改善箇所説明図

基準不適合発生箇所拡大図

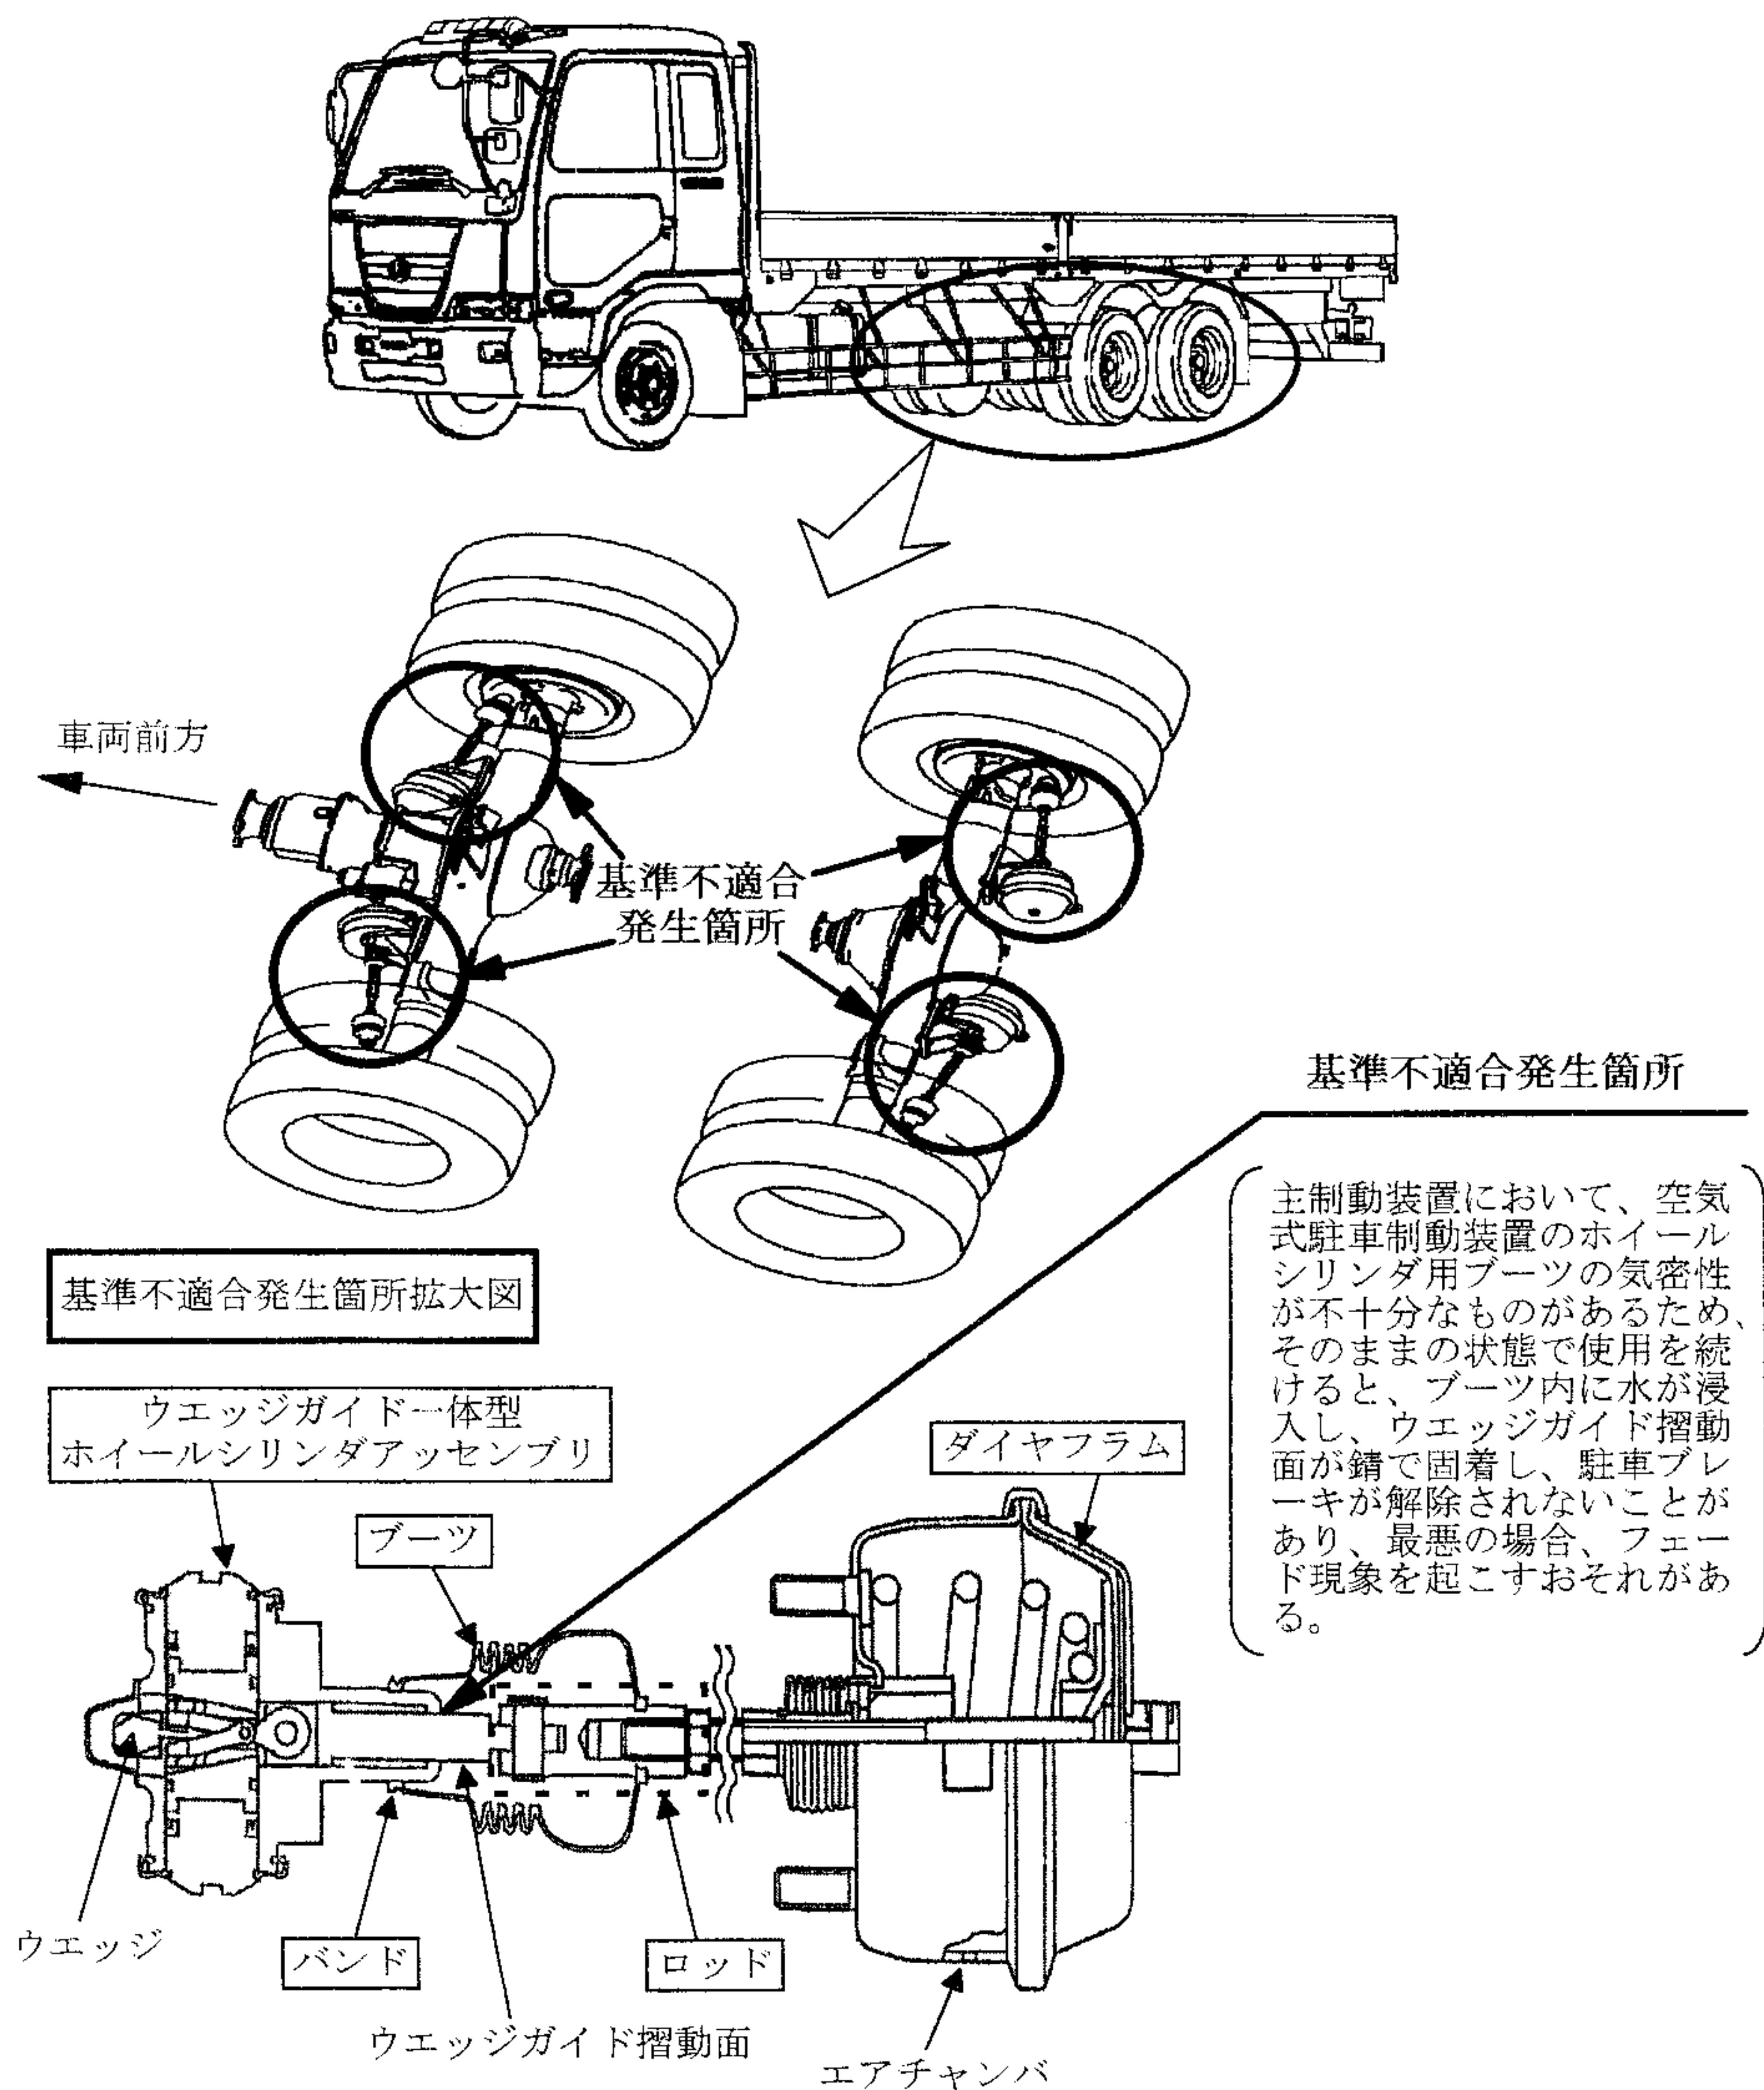
主制動装置において、空気式駐車制動装置のホイールシリンダ用ブーツの気密性が不十分なものがあるため、そのままの状態で使用を続けると、ブーツ内に水が浸入し、ウエッジガイド摺動面が錆で固着し、駐車ブレーキが解除されないことがあります。最悪の場合、フェード現象を起こすおそれがある。

- ①全車両、ロッドを対策品に交換し、ブーツを新品に交換するとともに、バンドを追加する。
- ②全車両、ウエッジガイド摺動面を点検し、錆が発生しているものは、ウエッジガイド一体型ホイールシリンダおよびダイヤフラムを新品に交換する。
